变更通知单

中科院建筑设计研究院有限公司 INSTITUTE OF ARCHITECTURE DESIGN & RESEARCH, CHINESE ACADEMY OF SCIENCES 建筑工程甲级 A111010021	建设单位	三明市华闽房地产开发有限公司
	工程名称	康城嘉园
	子项名称	1#楼

工程负责人	李冬	专业负责人	李冬	审核	李冬	校对	郑珉	设计	周强
工程编号	1861003	专业	建施	变更号	建-27	版本号	1	日期	2019.07.15
相关专业负责	建筑		给排水		暖通				
	结构		电气

二至六层局部平面图(变更后)

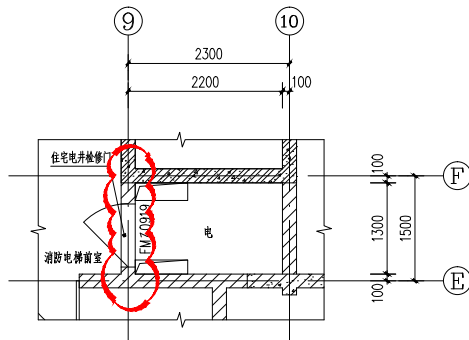
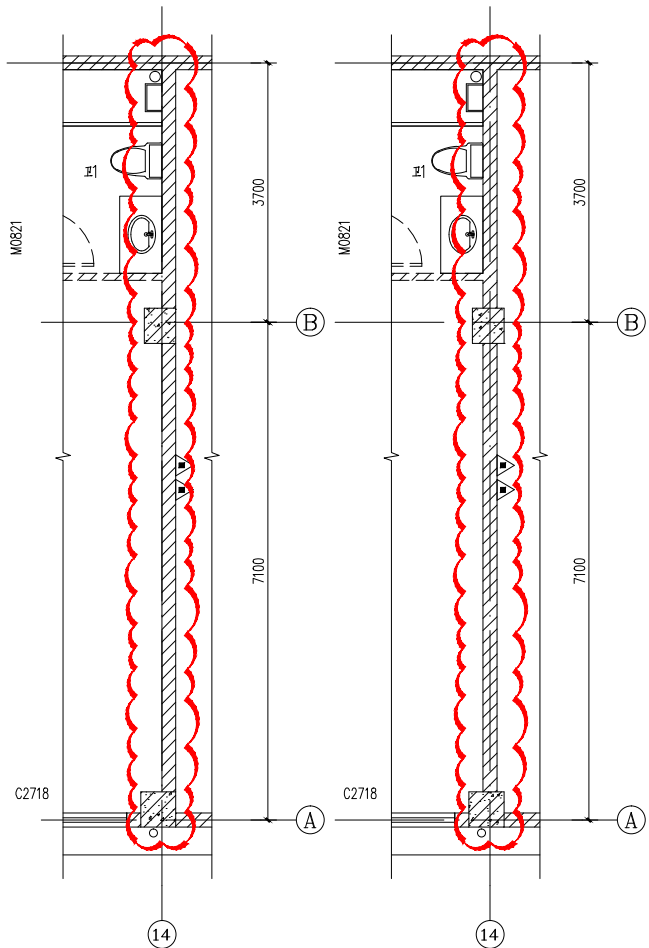
2、1#楼二至六层⑤~⑥轴交⑨~⑩轴墙体由100mm厚更改为200mm厚, 详见: 二层局部平面图(变更后)云线处。

三层局部平面图(变更后)

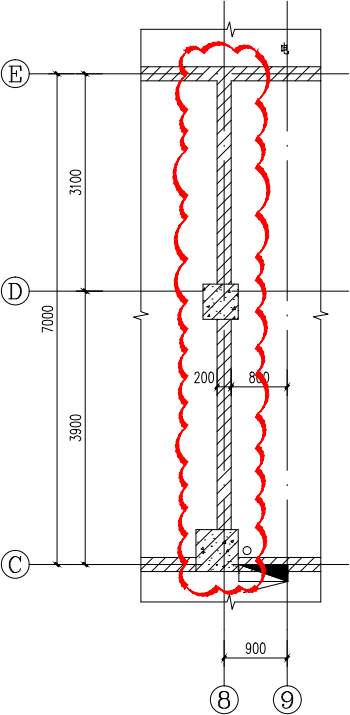
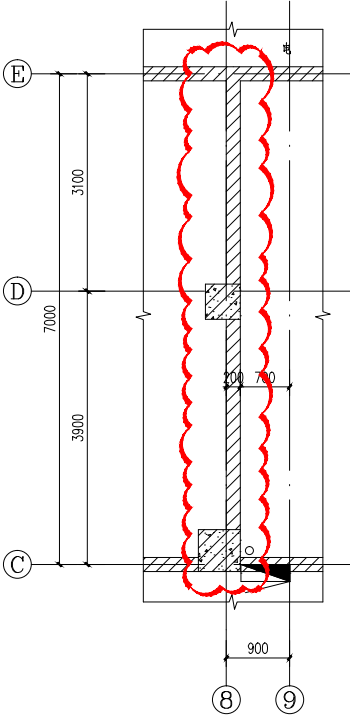
3、1#楼三层①~②轴交⑭轴墙体向⑭轴偏移100mm, 详见: 三层局部平面图(变更后)云线处。

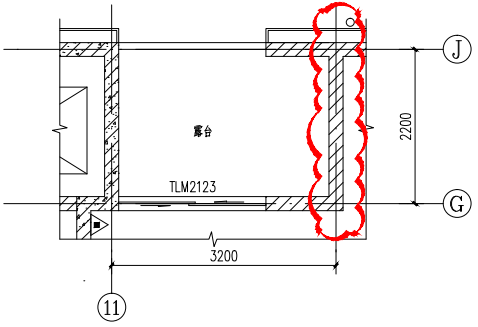
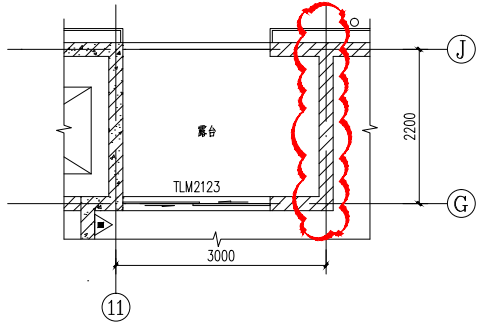
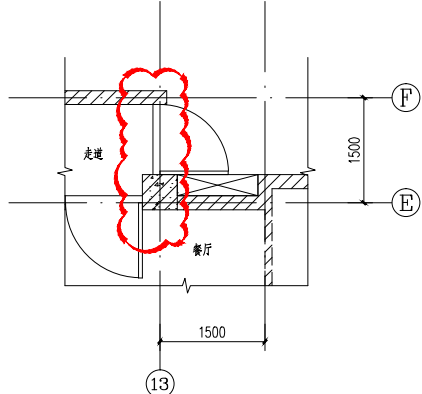
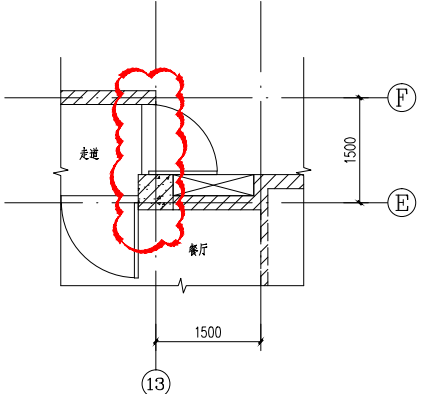
中科院建筑设计研究院有限公司 INSTITUTE OF ARCHITECTURE DESIGN & RESEARCH, CHINESE ACADEMY OF SCIENCES 建筑工程甲级 A111010021		建设单位	三明市华闽房地产开发有限公司						
		工程名称	康城嘉园						
		子项名称	1#楼						
修改原因	☐ 施工图审查 ☐ 图纸错、漏、碰、缺 ☐ 原设计计算的更正 ☐ 原设计技术性优化								
	☐ 其它专业设计人员要求配合更改 ☐ 地质条件与原资料有出入造成的修改 ☒ 建设单位要求更改								
	☐ 材料设备供应情况的变化 ☐ 监理/施工方合理建议并经甲方批准 ☐ 其他原因修改								
(接上页) 4、1#楼六层①~⑤轴交⑦~⑧轴墙体向⑦轴偏移200mm, 详见: 六层局部平面图一(变更后)云线处。									
六层局部平面图一(变更前)					六层局部平面图一(变更后)				
工程负责人	李冬	专业负责人	李冬	审核	李冬	校对	郑琨	设计	周强
工程编号	1861003	专业	建施	变更号	建-27	版本号	1	日期	2019.07.15
相关专业负责	建筑		给排水		暖通				
	结构		电气

中科院建筑设计研究院有限公司 INSTITUTE OF ARCHITECTURE DESIGN & RESEARCH, CHINESE ACADEMY OF SCIENCES 建筑工程甲级 A111010021	建设单位	三明市华闽房地产开发有限公司							
	工程名称	康城嘉园							
	子项名称	1#楼							
修改原因	☐ 施工图审查 ☐ 图纸错、漏、碰、缺 ☐ 原设计计算的更正 ☐ 原设计技术性优化								
	☐ 其它专业设计人员要求配合更改 ☐ 地质条件与原资料有出入造成的修改 ☒ 建设单位要求更改								
	☐ 材料设备供应情况的变化 ☐ 监理/施工方合理建议并经甲方批准 ☐ 其他原因修改								
(接上页) 5、1#楼六层⑪~⑬轴交⑪~⑬轴墙体向⑪轴偏移200mm, 详见: 六层局部平面图二(变更后)云线处。 6、1#楼七至十五层⑤~⑦轴交⑬轴墙体向⑬轴偏移100mm, 详见: 七至十五层局部平面图(变更后)云线处。									
 六层局部平面图二(变更前)					 六层局部平面图二(变更后)				
 七至十五层局部平面图(变更前)					 七至十五层局部平面图(变更后)				
工程负责人	李冬	专业负责人	李冬	审核	李冬	校对	郑珉	设计	周强
工程编号	1861003	专业	建施	变更号	建-27	版本号	1	日期	2019.07.15
相关专业负责	建筑		给排水		暖通				
	结构		电气

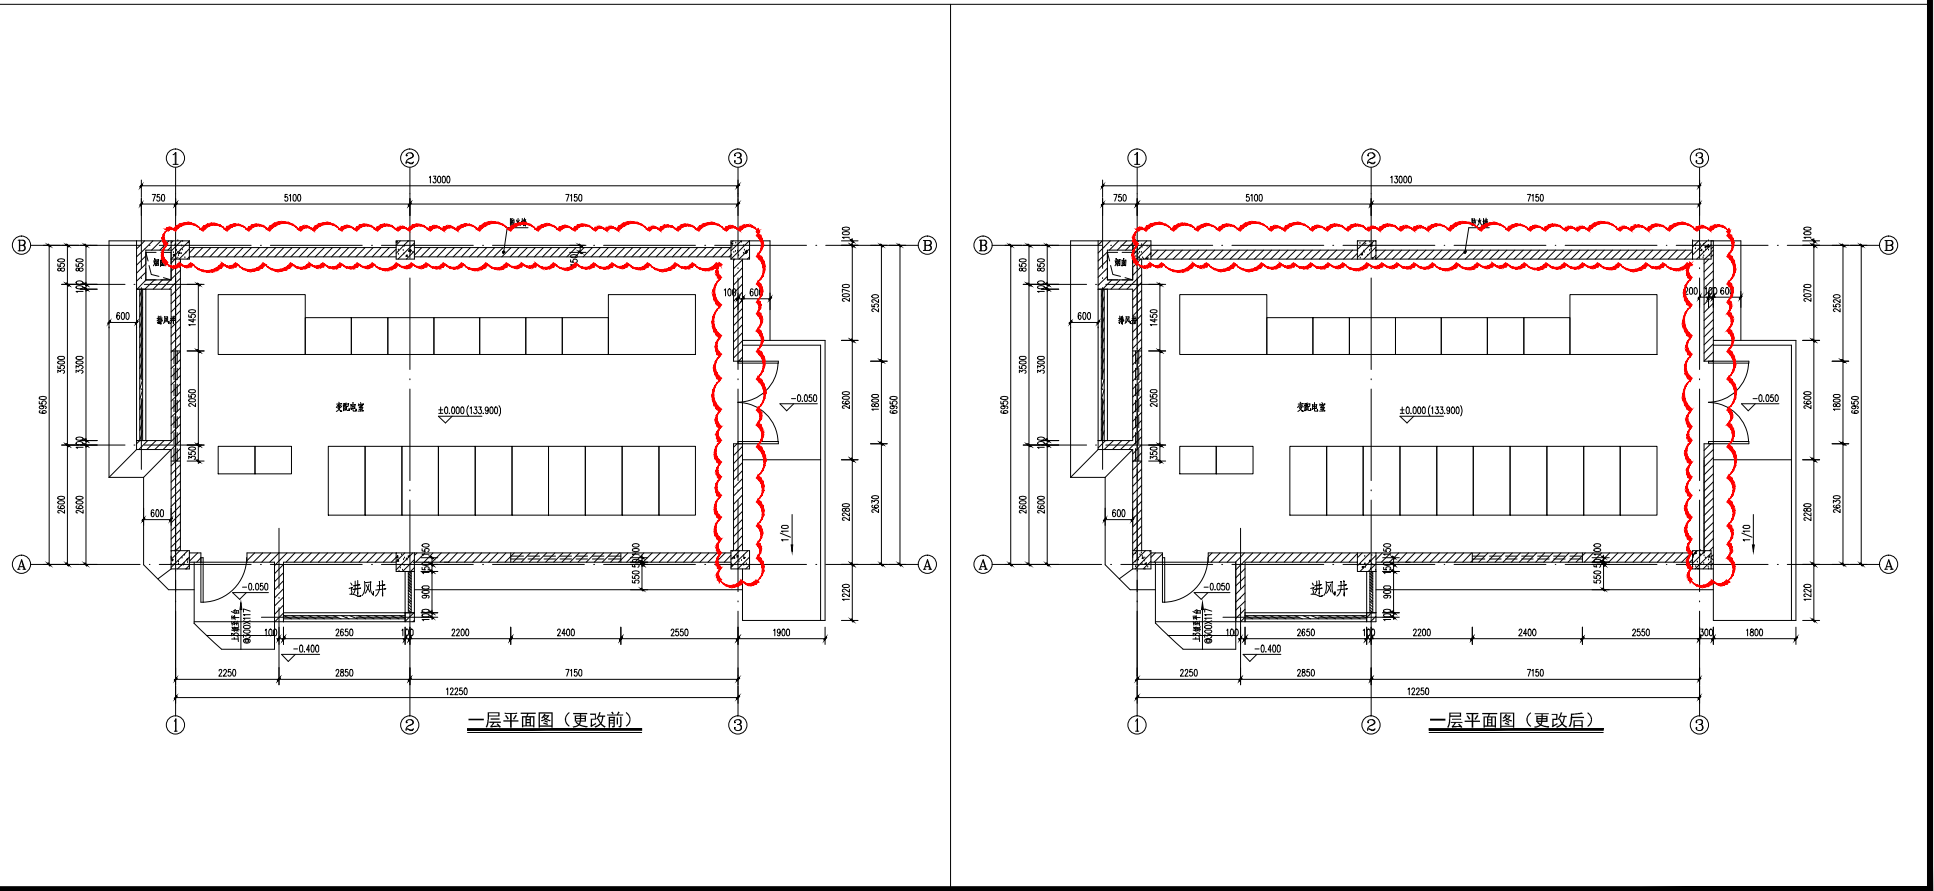
1、4#楼一层④轴交①~③轴外墙向④轴偏移50mm, ①~④轴交③轴外墙向③轴偏移200mm, 详见: 一层平面图(变更后)云线处。

地下一层局部平面图一(变更后)

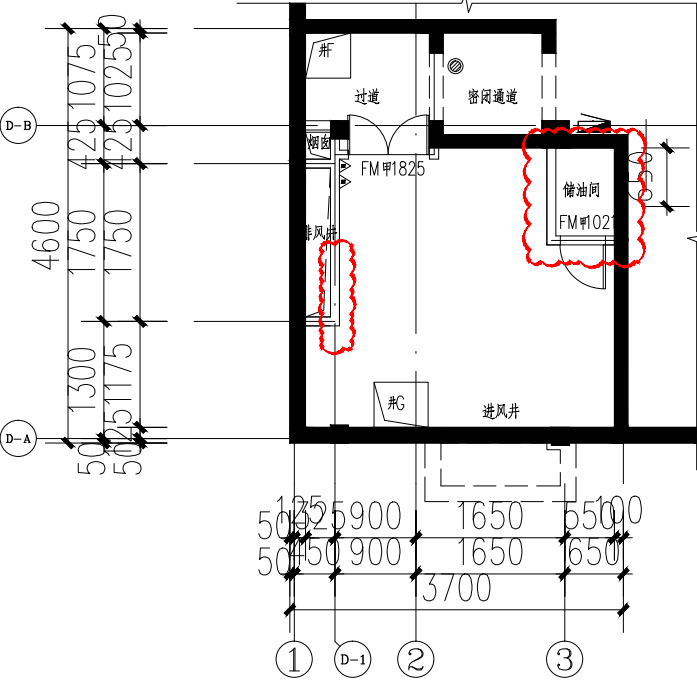
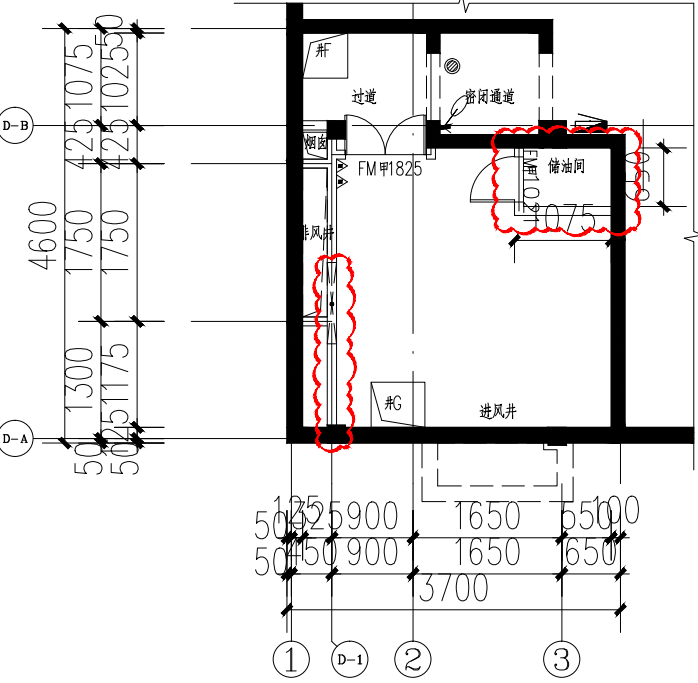
1、1#、4#楼地下室一层平面图, ①轴~③轴交②轴~③轴处柴油发电机房内, 排风井加大, 储油间位置更改, 详地下室一层局部平面图一(变更后)云线处。

地下一层局部平面图二(变更后)

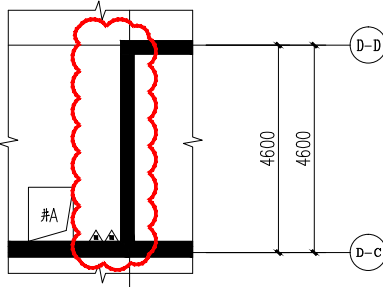
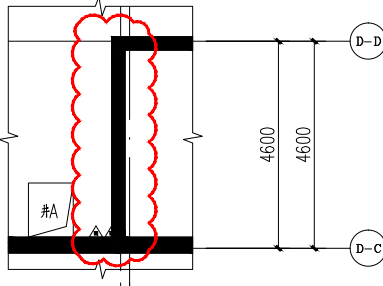
2、1#、4#楼地下室一层平面图, ②轴~③轴交②轴处墙体往③轴方向移0.2m, 面积减少0.450平方米, 详地下室一层局部平面图二(变更后)云线处。
